**N./Réf. : N°531/2023/FTI/DAPP**

**Objet : Elaboration du Plan d'Urbanisme Directeur (PUD) de la ville de Païta – Enquête administrative - Observations de la SIC.**

Objet : Elaboration du Plan d'Urbanisme Directeur (PUD) de la ville de Païta – Enquête administrative  
- Observations communes des OLS.

*Visuel de l'opération « AVA »*

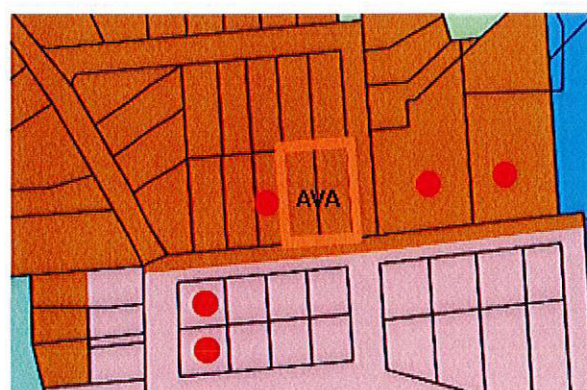
En 2021, face aux difficultés financières liées au nouveau modèle économique du logement social, la SIC a été contrainte d'abandonner le projet, faute d'équilibre financier.

Le projet du futur PUD prévoit de classer ces parcelles en zone UB1 ce qui diminuera considérablement le potentiel constructible de cette réserve foncière. En effet, les dispositions de la zone UB1 prévoient :

- L'obligation de respecter un retrait de 3 mètres minimum de toutes limites ;
- La limitation de la hauteur maximale d'une construction à 7 mètres sans dépasser le R+1 ;
- La limitation de l'emprise au sol à 30% max. de la superficie de la parcelle ;
- L'obligation d'aménager 50% min. de la superficie de la parcelle en espace vert.

Afin de pouvoir envisager une opération de logements qui répondrait aux besoins des familles calédonniennes, il paraît nécessaire de **déclasser/reclasser les lots n° 4 et 5 en zone UA2** jouxtant la zone UB1 (cf. l'extrait ci-contre). Ce reclassement serait en adéquation avec l'environnement existant qui compte déjà plusieurs bâtiments collectifs tels que référencés sur l'extrait de

**Proposition de la SIC : Classer les lots n° 4 et 5 en zone UA2**

*Extrait du plan de zonage du projet de PUD – fonciers « ONDEMIA »*

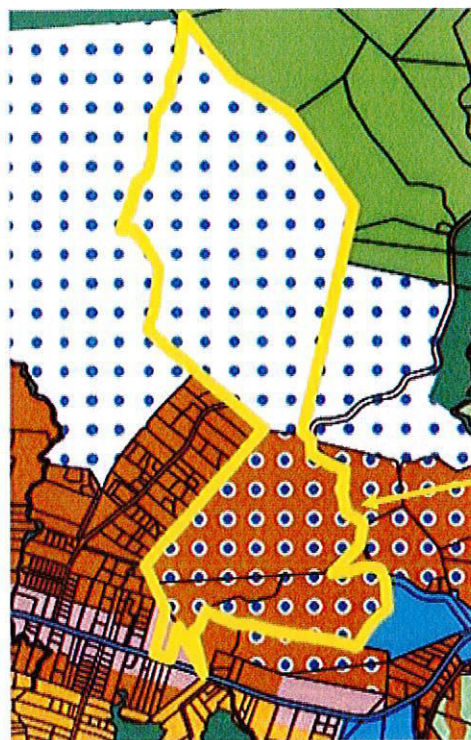
Le lot n° 293 est une partie intégrante de la réserve foncière dénommée « ONDEMIA » qui se compose de 5 parcelles. Cette réserve foncière est représentée en liseré jaune sur l'extrait du plan de zonage ci-dessous.

On constate que seul le lot 293 (parcelle située le plus au Nord) a été classé dans une zone à urbaniser (AU) dite « stricte » dont la vocation dominante n'est pas déterminée dans le règlement.

En toute cohérence avec l'autorisation de lotir octroyée en 2020 par la Province sur l'ensemble de ces 5 parcelles (arrêté n° 20618-2020/ARR/DAEM su 17 novembre 2020), **la parcelle n° 293 devrait porter l'indice AU/UB1 tout comme les 3 autres parcelles contiguës.**

**Proposition de la SIC : Classer la parcelle n° 293 en zone AU/UB1**

Extrait du plan de zonage du projet de PUD – foncier « Hauts du musée II »

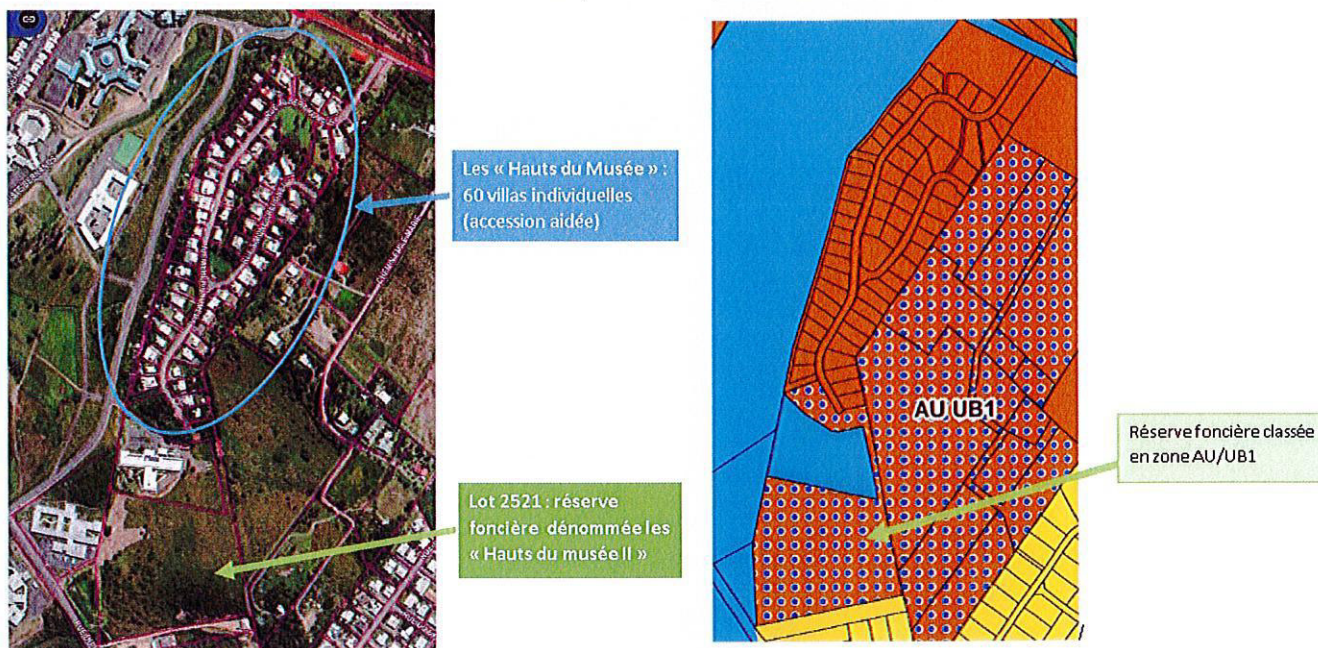
Le projet de PUD actuel classe ce foncier en zone AU « indicée » UB1, ce qui sous-entend que le secteur revêt un caractère naturel telles que les dispositions du Règlement le prévoient.

Or, le lot n° 2521 est encerclé de constructions (deux EPAD, deux lotissements).

Il semble qu'il serait plus adéquat d'intégrer cette parcelle à la zone UB1 sans notion d'urbanisation future ce qui permet de valoriser cet espace en cohérence avec son environnement immédiat. Un projet de logements individuels ou jumelés avec jardin pourrait y être envisagé en concertation avec les partenaires. Cette offre de logements permettrait de répondre aux besoins des familles tout en restant dans la continuité de ce qui a été réalisé à proximité immédiate (cf. Opération des « Hauts du Musée »), en zone classée en UB1.

**Proposition de la SIC : Classer le lot n° 2521 en zone UB1**

Extrait du plan de zonage du projet de PUD – foncier « ROYAL RESIDENCE »

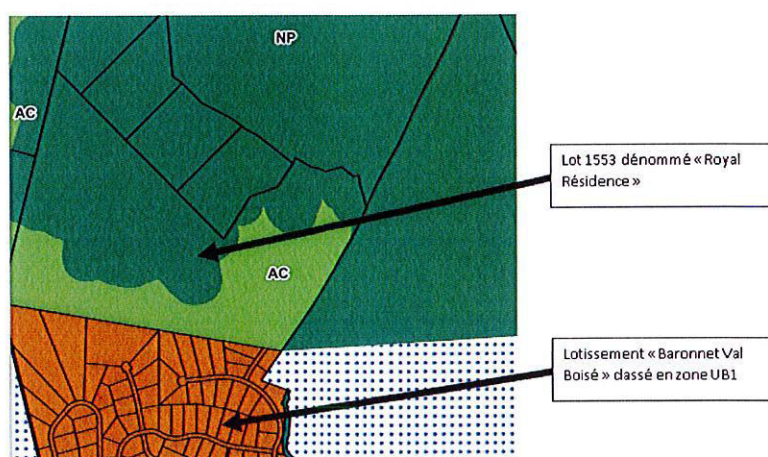
Le projet de PUD divise sur cette parcelle les règles d'urbanisme en deux zones de tailles pratiquement égales : une zone agricole AC en partie sud et en zone naturelle protégée sur la partie nord.

La SIC n'ayant pas vocation à créer des projets agricoles, le classement de ce foncier dans ces zones rendrait cette parcelle inconstructible et donc inexploitable pour la SIC. Cela engendrerait par conséquent une perte financière importante pour la SIC.

Par ailleurs, cette parcelle jouxte un lotissement existant classé en zone UB1 avec un accès directement connecté à cette dernière. Un projet de lotissement similaire à celui du VAL BOISE serait cohérent. Située à moins de 6km (moins de 10min en voiture) de la zone urbaine centrale UA 1 de la commune, la parcelle n° 1533 reste donc proche des commerces et services du cœur de ville.

**Proposition de la SIC : Classer la moitié du lot n° 1533 (partie sud) en zone UB1 voire en AU UB1**
